REPONSES AUX QUESTIONS POSEES PAR
LES ENTREPRISES

MARCHÉ N° : COG1018PROFPO - CO - 01082024 - TRAVAUX TSIEMÉ ET DJOUÉ

INTITULE DU MARCHÉ : Travaux d'extension/restructuration des Commissariats Centraux de Police de LA TSIEME (LOT 1) et de DJOUE (LOT 2), en République du Congo, Brazzaville

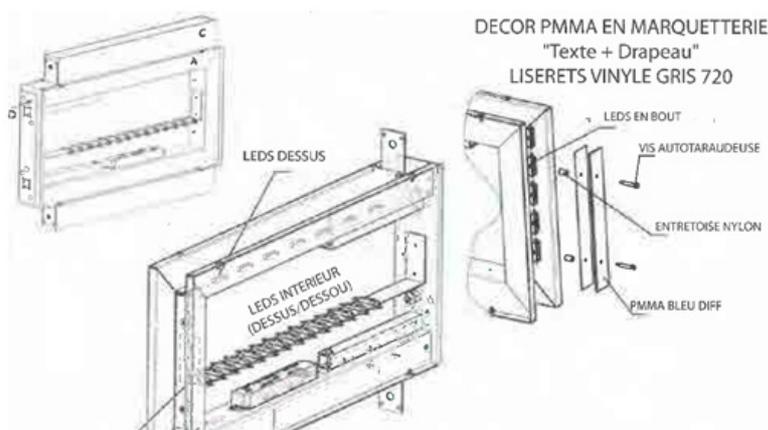
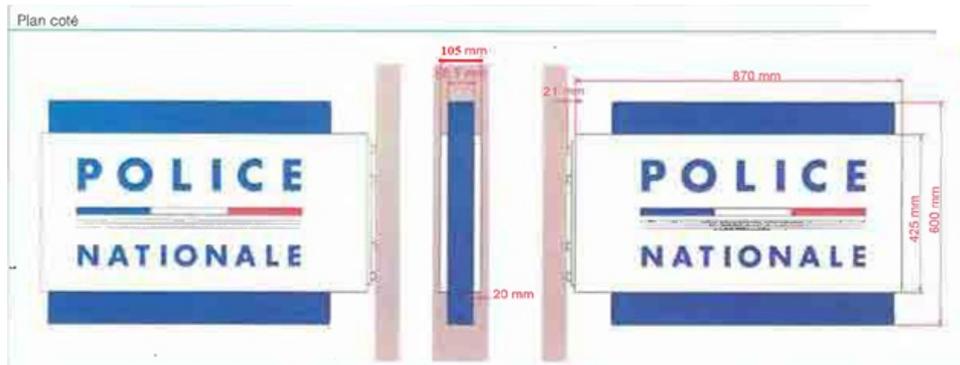
6-Dallage dans la cour : Est-il prévu de réaliser un dallage dans la cour de Tsiémé, notamment autour des nouvelles geôles ?

Réponse : Un dallage de 50 cm minimum de largeur devra être réalisé pour éviter les infiltrations d'eau près des fondations. Le dallage du patio doit également être intégré avec les évacuations d'eau (54 m²).

Une option sur le dallage devant l'entrée de la zone de sûreté devra être proposée en option. Cette surface est de 170 m². Cf ci-dessous
